## 改善箇所説明図

### 基準不適合発生箇所

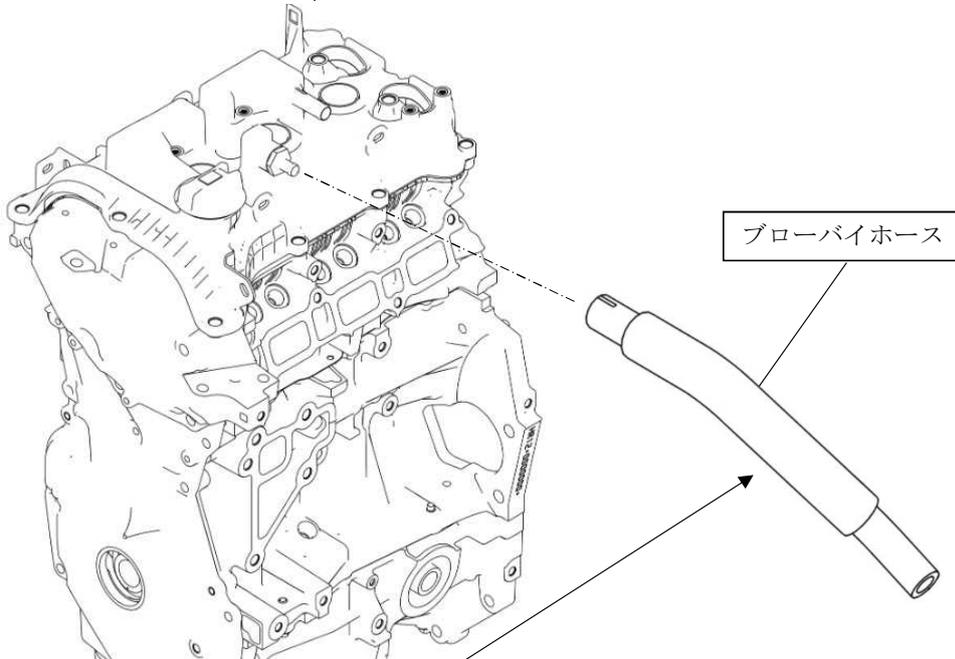
発電用エンジンのブローバイガスを吸気管に導くブローバイホースにおいて、開発時の評価が不十分なため、ホース表面の劣化を防止するプロテクタの寸法が不足している。  
このため、使用過程においてプロテクタで覆われていない部位のホース表面に亀裂が発生し、最悪の場合、エンジンが始動せず、走行中にモーターが停止し、走行できなくなるおそれがある。

全車両、当該ブローバイホースを対策品（プロテクタ延長品）と交換する。

識別：黄色のシールをモデルナンバープレートの右横に貼り付ける。
